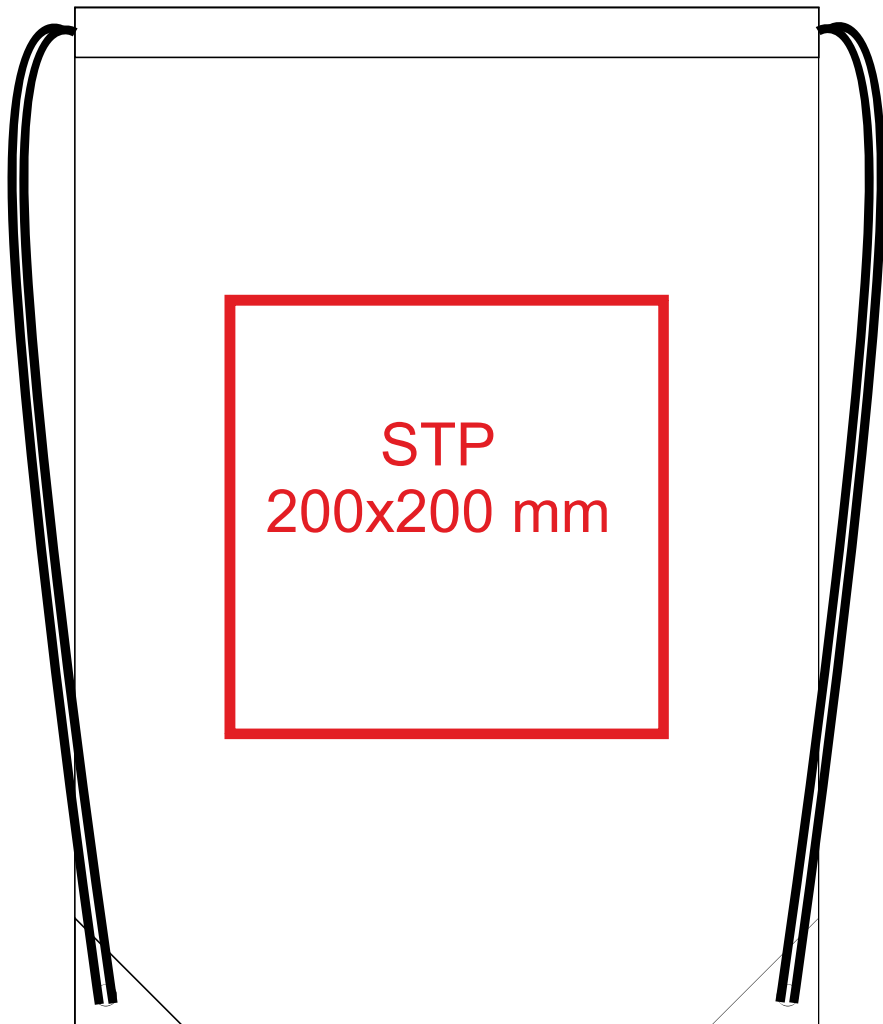
1. Невозможна центровка относительно "носика"
